2 工事監査

平成25年工事監査は、下記のとおり実施しました。

作業の様子

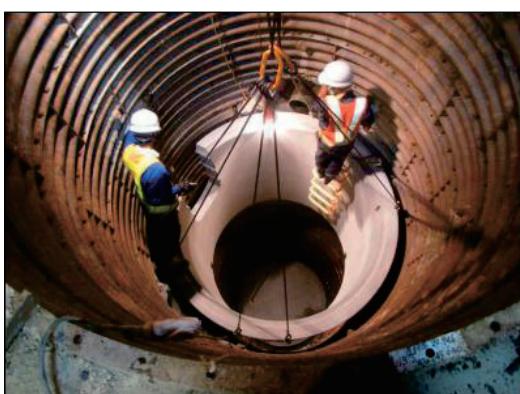
マンホールの再構築工事について、工事記録写真を見たところ、マンホールの部品である底版や側塊をクレーンで地上から据付箇所に吊降ろす際に、作業員を部材に乗せて吊降ろしていることが認められました。

このことは、クレーン等安全規則に定められた規定に反するものであり、危険な作業であることから、受注者を適切に指導・監督するよう求めました。
